# CAAC 适 航 指 令

编号: CAD2015-A300-01R1

- 一. 标题: 氧气-化学氧气发生器-更换
- 二. 适用范围:

在中国注册的所有型号、所有序列号的A300-600飞机。

# 附件1 旅客氧气发生器制造日期

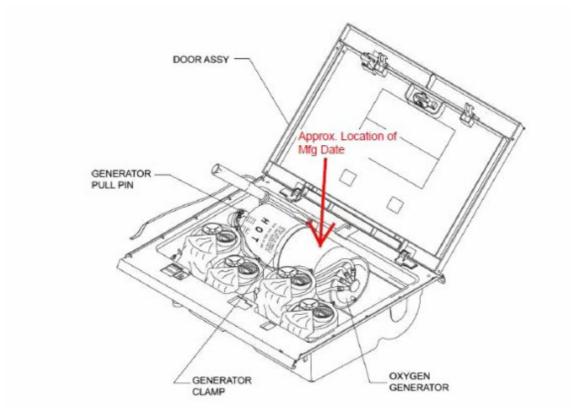
(1)本适航指令生效之日起30天之内,根据适用性,对于本指令表1中所列的P/N的氧气发生器,按照空客AOT A35W008-14的要求确定每个旅客氧气发生器的制造日期(日期的标注位置见本指令附件1)。
